## 汎用インバータオプション 正弦波フィルタ用コンデンサ MT-BSC 外観変更のお知らせ

平素より当社駆動制御機器に格別のご愛顧を賜り、厚く御礼申し上げます。  
正弦波フィルタ用コンデンサ MT-BSCにおいて、コンデンサ碍子の変更により外観変更しますのでお知らせします。

(変更例) MT-BSC-H110K

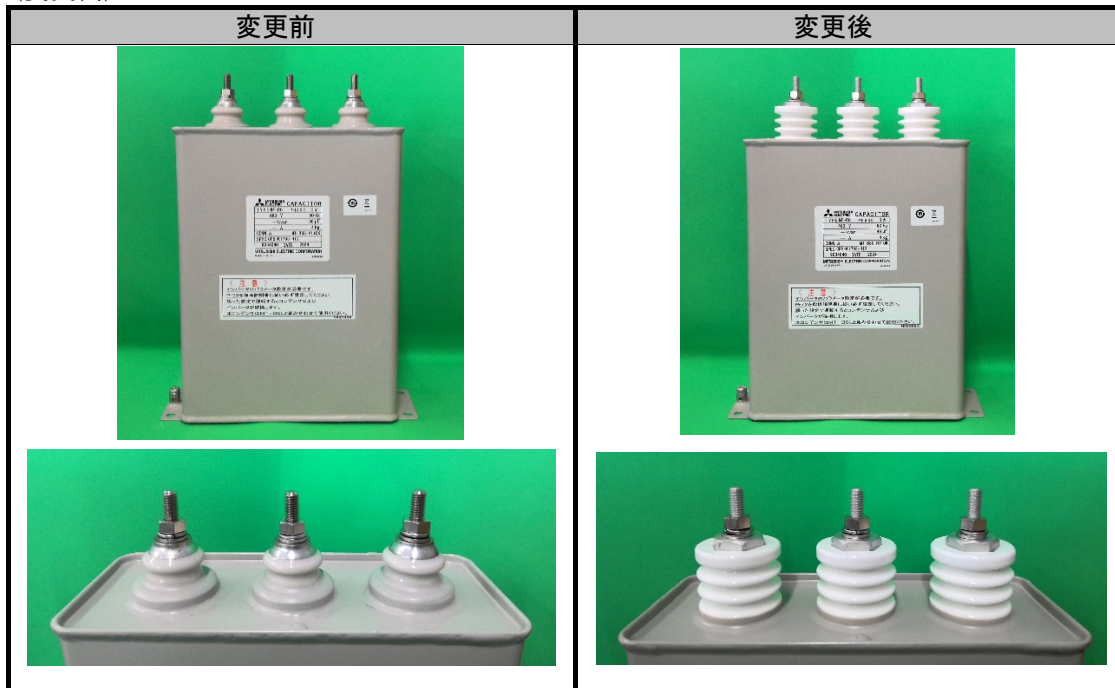
対象機種において、コンデンサ碍子の生産中止に伴い代替品に変更となります。  
本変更による製品の品質、性能、仕様への影響はありません。

下記のとおり、外観を変更します。

## ②外形寸法変更

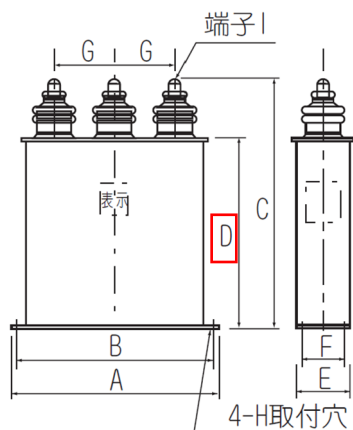
下記の通り、外形寸法を変更します。

外形寸法 変更前

形式	A	B	C	D	E	F	G	H	I	質量[kg]
MT-BSC-H75K	207	191	220	173	72	41	55	Φ7	M6	3
MT-BSC-H110K	207	191	280	233	72	41	55	Φ7	M6	4

外形寸法 変更後

形式	A	B	C	D	E	F	G	H	I	質量[kg]
MT-BSC-H75K	207	191	220	163	72	41	55	Φ7	M6	3
MT-BSC-H110K	207	191	280	223	72	41	55	Φ7	M6	4

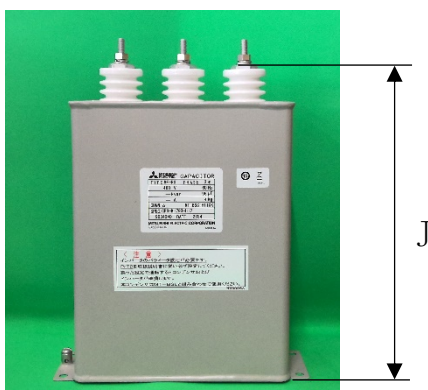
端子までの寸法をJとします。

外形寸法 変更前

形式	J
MT-BSC-H75K	200
MT-BSC-H110K	260

外形寸法 変更後

形式	J
MT-BSC-H75K	200
MT-BSC-H110K	260
